Stavební akce: **Odkanalizování Lhoty II**

Změnový list 09

Dotčená část stavby:	Odkanalizování Lhoty II - Lokalita Polívkov	
Název / označení změny:	ZL 9 - Cedrová vodovod - doplnění živičného krytu nad rýhou	
Podklad pro změnu:		
Zápis ve stavebním deníku ze dne:		
Návrh pro změnu podal: objednatel	Dne:	
Zdůvodnění a popis změny:	Při geodetickém vytyčení trasy vodovodu v Cedrové ulici bylo zjištěno, že v ulicích Cedrová, Meduňková a Mátová byl v období realizace projektu se soutěží a realizace stavby proveden živičný kryt na komunikaci s čímž projekt nepředpokládal. Z výše popsaného je nutné odřezování živičného krytu tl. 40 nad rýhou pro vodovod s přesahem 25cm pro zámek. Dle požadavku správce komunikace se provede doplnění konstrukce komunikace nad rýhou živičnou frézovanou drť v tl. 10cm, asfaltového nátěru s předdrcením šterkem rakce 8/16 a následným podrcením šterkem frakce 4/8, vč. výškové úpravy hrnků vodovodních uzávěrů a hydrantů. Po geodetickém zaměření je plocha takto provedené úpravy nad rýhou 609m ² . Vzhledem k tomu, že tato úprava je dočasná je její provedení je bez záruky.

Lhota - doplnění kanalizačního a vodovodního systému
SO 04 lokalita Polívkov

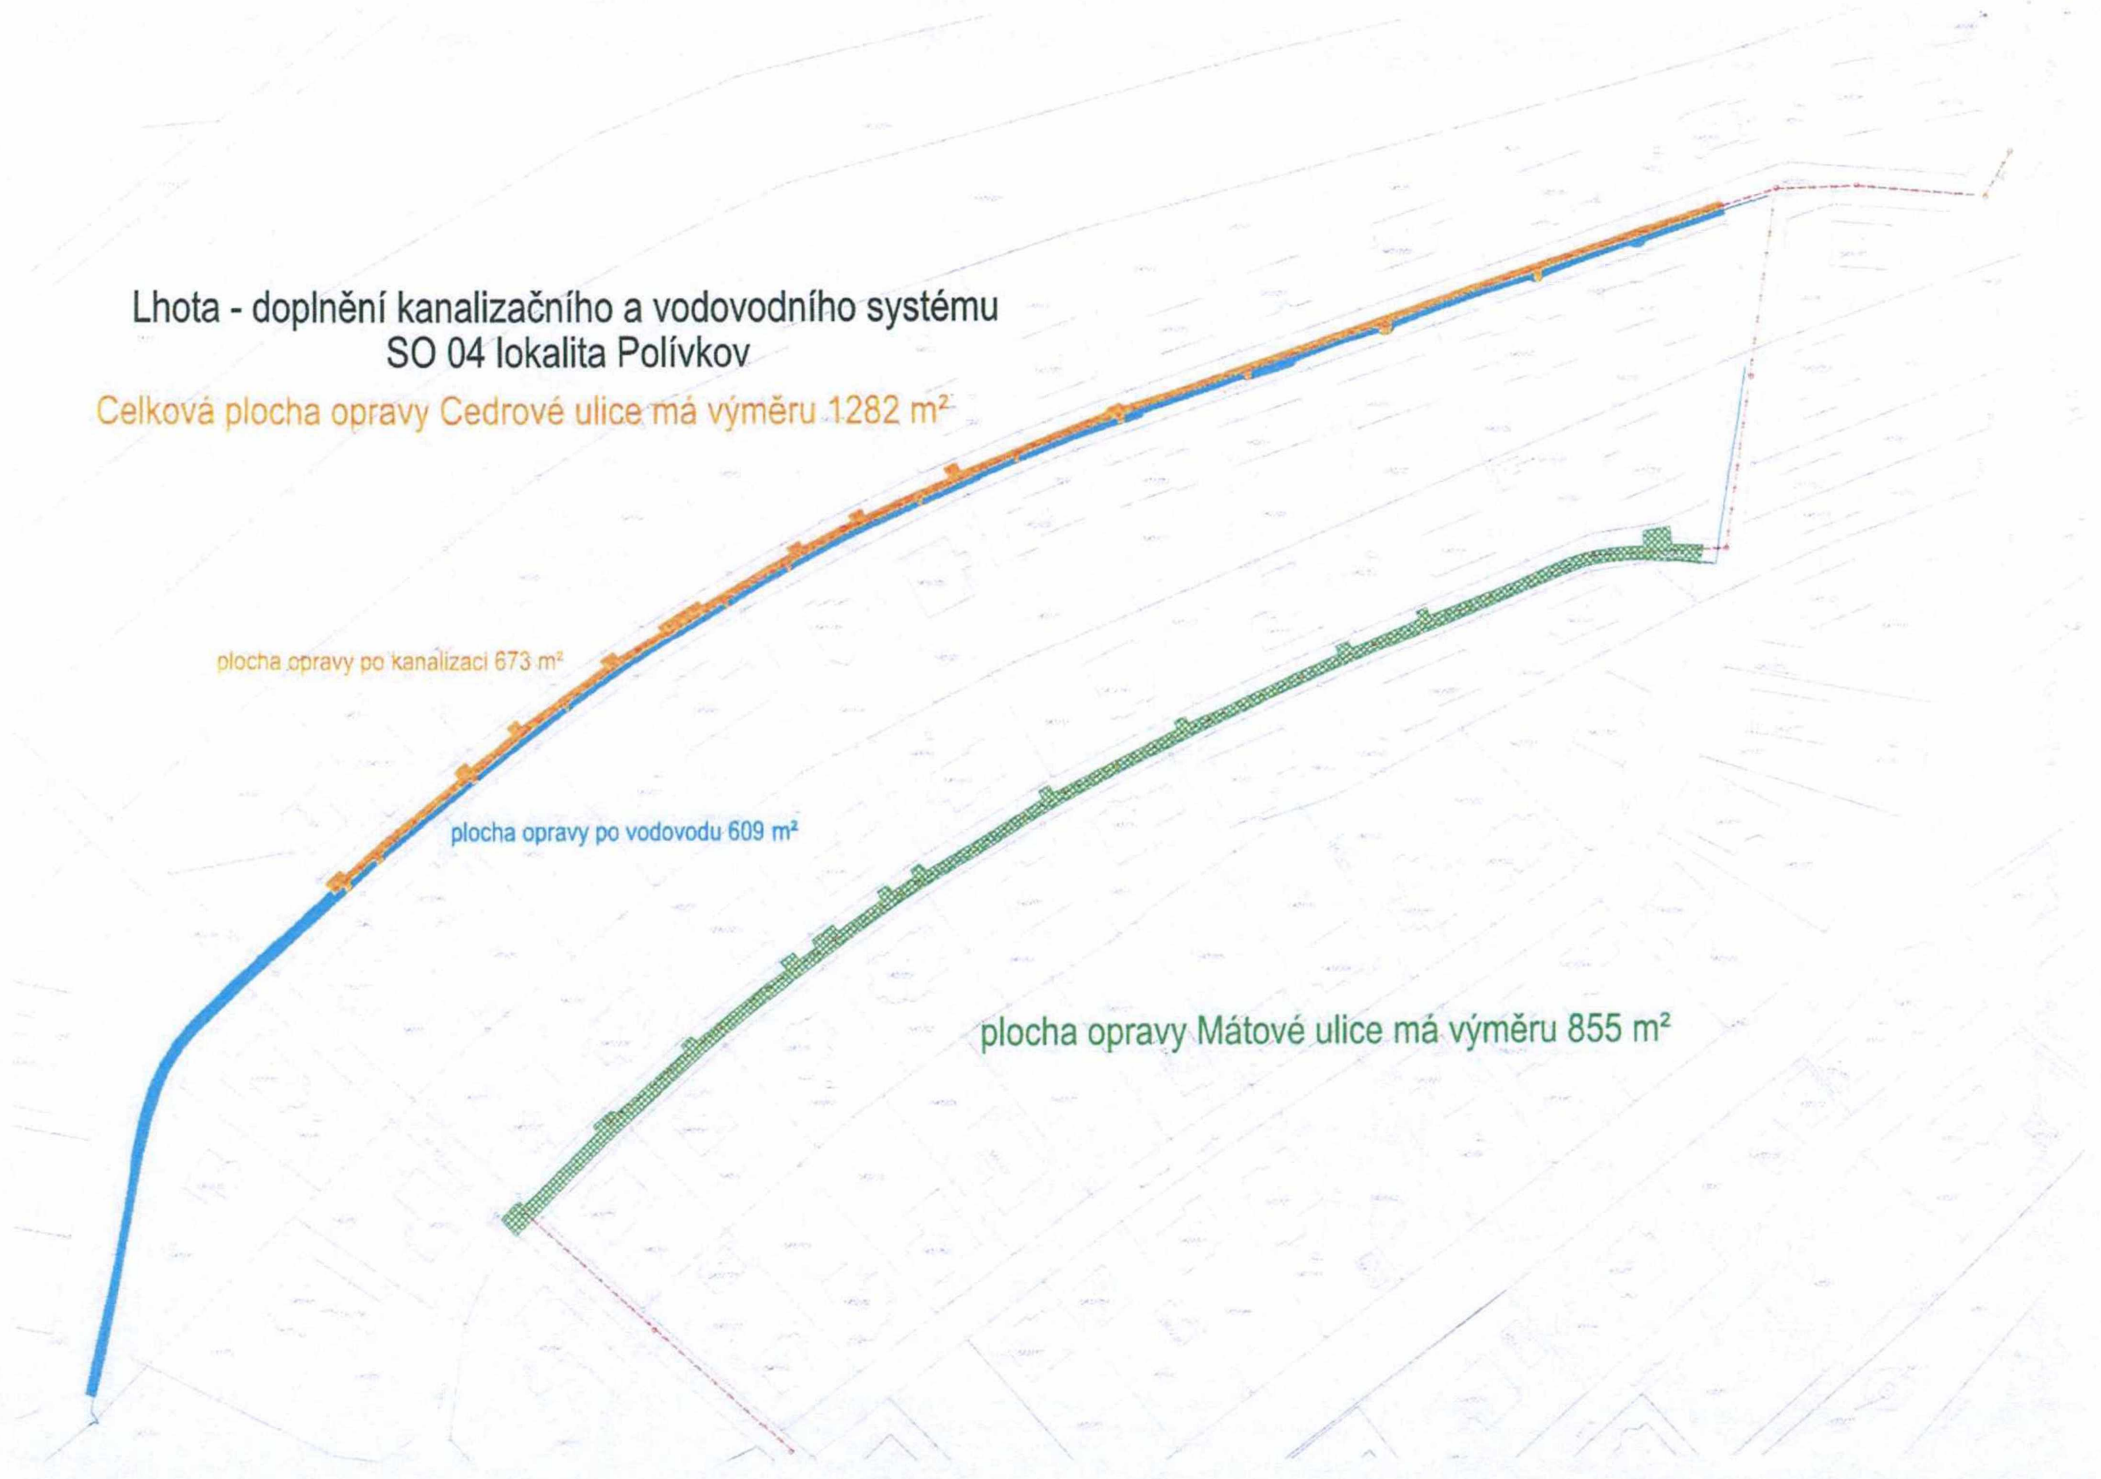
Celková plocha opravy Cedrové ulice má výměru 1282 m²

plocha opravy po kanalizaci 673 m²

plocha opravy po vodovodu 609 m²

plocha opravy Mátové ulice má výměru 855 m²
